## **ADDENDA NO 3**

### **Installation d'une canalisation | Ruisseau Chartier, branche 6**

Le présent addenda a pour but de transmettre certaines précisions.

#### **Type de matériel**

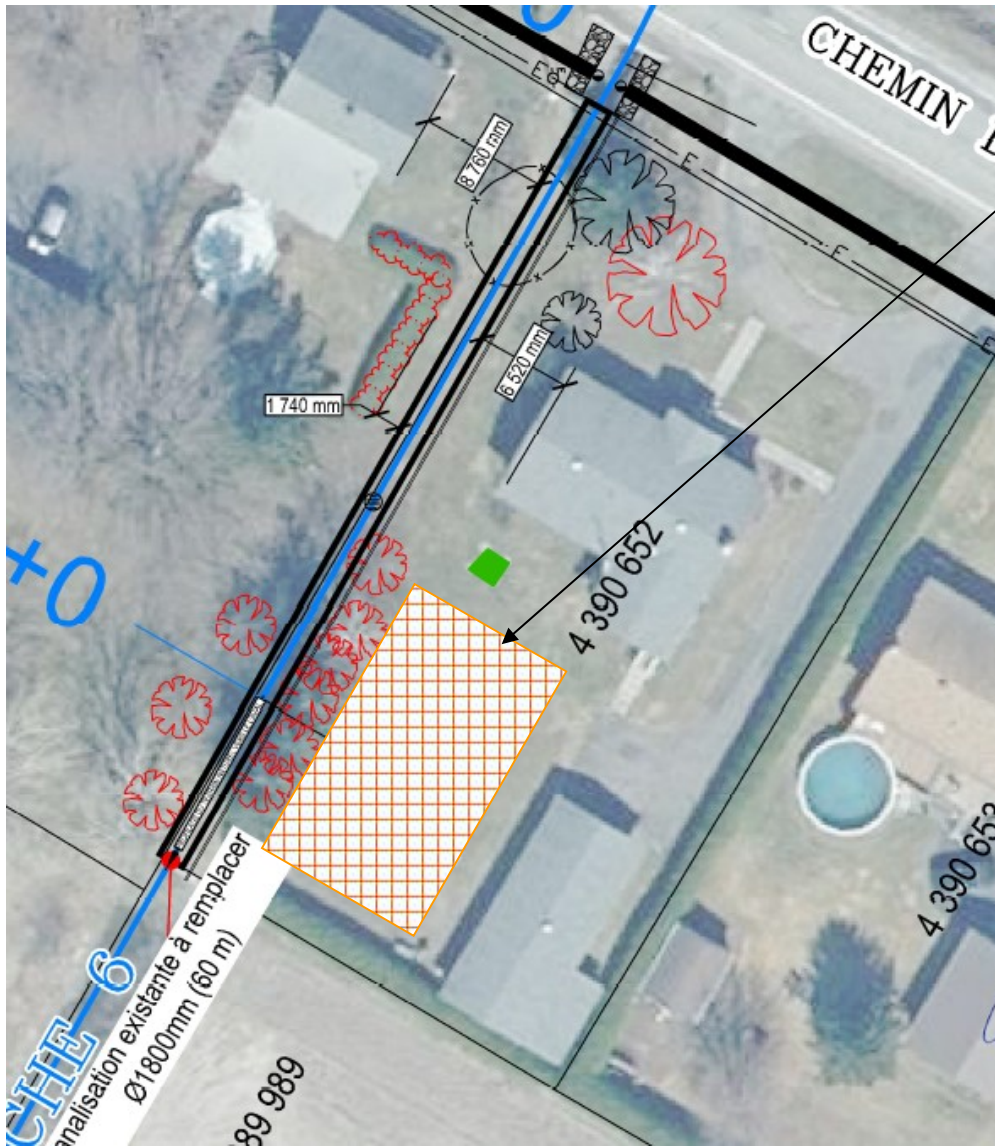
Le tuyau à installer est un ponceau circulaire en polyéthylène à haute densité (PEHD) de 2 000 mm de diamètre à paroi intérieure lisse non perforé RSC 250 et doit être conforme à la norme ASTM F894.
